Documento aggiornato

N° progressivo	Variante	Data
1	Eliminato intervento "C" Sostituito con intervento "E"	16/09/11
2	Aggiunto file Excel lettera iniziale	21/09/11

CAMPAGNA 5566 - Campagna di Servizio **Modello Fiat Freemont 2.0 JTD** **-Interventi Vari**

**Eliminato intervento "C"
Sostituito con intervento "E"**

Fig. 1 riparo pianale

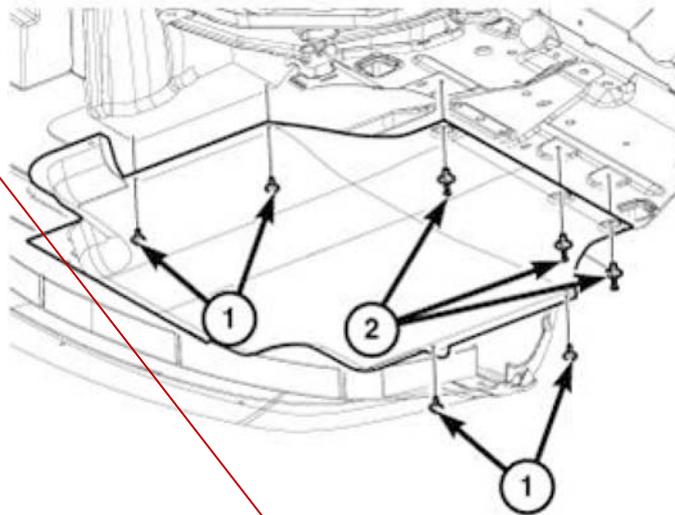
1. Rimuovere il riparo del pianale motore (Fig. 1).

4. Montare un nuovo bullone verticale del montante di fissaggio trasmissione, p/n K06102378AA (Fig. 3).
5. Montare il dado esagonale, p/n K06502835 e serrarlo alla coppia di 120 Nm (Fig. 2).
6. Rimontare il riparo del pianale motore (Fig. 1).

Fig. 2 Montante di fissaggio trasmissione

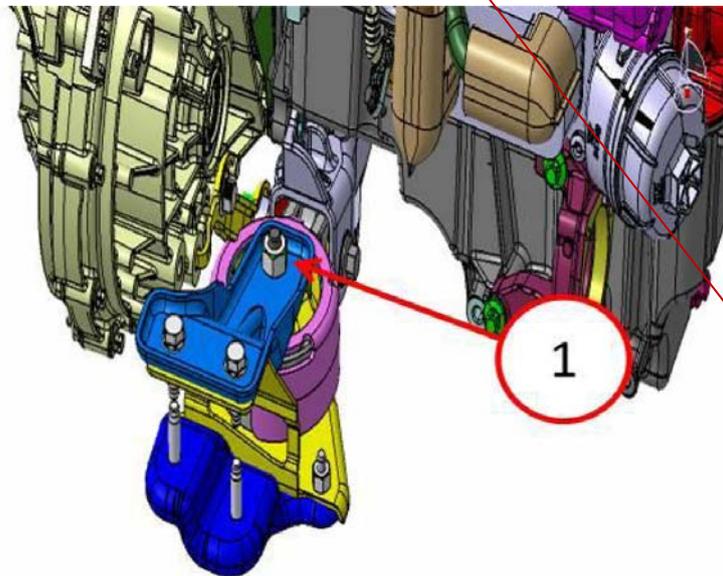
2. Rimuovere il dado (1) dal bullone verticale del montante di fissaggio trasmissione (Fig. 2).

Fig. 3 Bullone verticale di fissaggio trasmissione

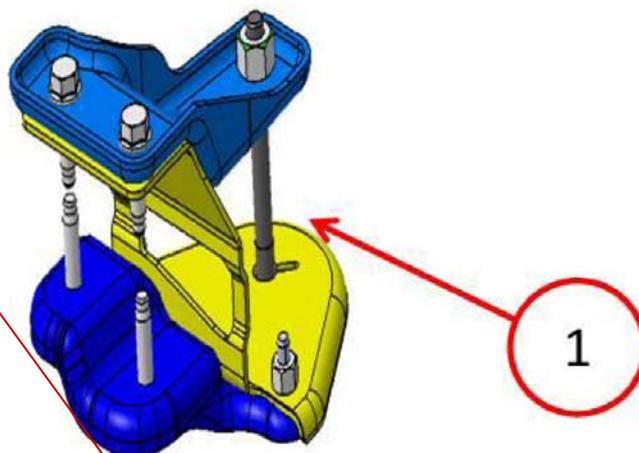
3. Rimuovere il bullone verticale (1) del montante di fissaggio trasmissione (Fig. 3).

Fig. 3 Bulloni di fissaggio della vaschetta coppa olio a montante cambio

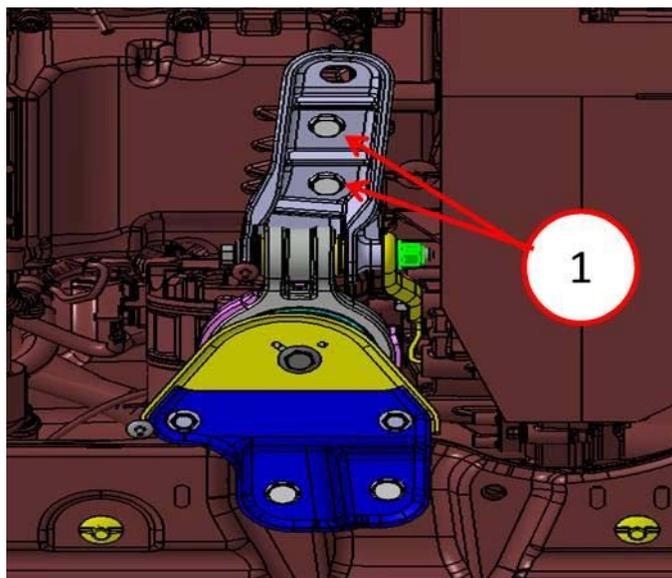
COMPONENTE	Bulloni di fissaggio della vaschetta coppa olio			
ANOMALIA	Mancata conformità			
VERSIONE	Freemont 2.0 JTDM			
PARCO VEICOLI INTERESSATI	tutti i veicoli i cui numeri di telaio saranno presenti a sigi. (telai compresi tra BT532128 e BT545993) veicoli a voi assegnati: fare riferimento all'archivio telai soggetti a campagna presente sul vostro pc.			
CAUSA TECNICA	Processo produttivo			
RELEASE N°	0			
MATERIALE	denominazione:	part:	qtà:	
	Bullone di fissaggio montante cambio	K06104215AA	02	
ATTREZZATURA SPECIFICA	-			
MODALITÀ D'INSERIMENTO ORDINE EPLUS	-			
TRATTAMENTO ECONOMICO	spesa:	commessa:	intervento:	tempo:
MANO D'OPERA E MATERIALE	A01	5566	D	0.50
SPESE VARIE (POSTALI, ETC.)	A10	5566	-	-
INTERVENTI IN PRODUZIONE	Garantito il montaggio di particolari conformi			
IDENTIFICAZIONE INTERVENTO IN RETE	Segno di vernice bianca su riparo del pianale motore lato anteriore sinistro

3. Rimuovere un bullone per staffa (Fig. 3).
4. Montare un nuovo bullone per staffa, p/n K06104215AA e serrarlo alla coppia di 70 Nm (Fig.3).
5. Togliere un secondo bullone per staffa (Fig. 3).
6. Montare un nuovo bullone per staffa, p/n K06104215AA e serrarlo alla coppia di 70 Nm (Fig. 3).
7. Montare il riparo del pianale motore (Fig. 1).

Fig. 2 Vista superiore staffa montante di fissaggio

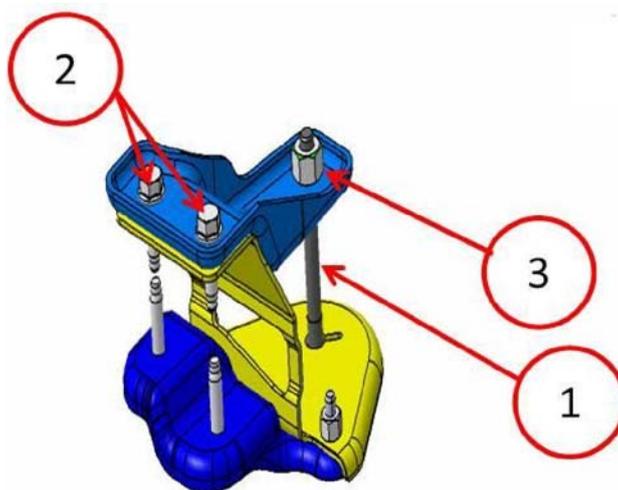
2. Togliere i due bulloni posteriori superiori staffa telaio cambio differenziale (Fig. 2).

3. Togliere il bullone verticale del montante di fissaggio trasmissione (Fig. 2).
4. Togliere i quattro bulloni inferiori staffa telaio cambio differenziale (Fig. 3).

7. Montare sul veicolo la staffa telaio cambio differenziale.
8. Montare i due bulloni posteriori superiori staffa telaio cambio differenziale (Fig. 2).
9. Montare i quattro bulloni inferiori staffa telaio cambio differenziale (Fig. 3).
10. Montare un nuovo bullone verticale del montante di fissaggio trasmissione, p/n K06102378AA (Fig. 2).
11. Montare un dado p/n K06502835 e serrarlo alla coppia di 120 Nm (Fig. 2).
12. Montare il riparo pianale motore (Fig. 1).
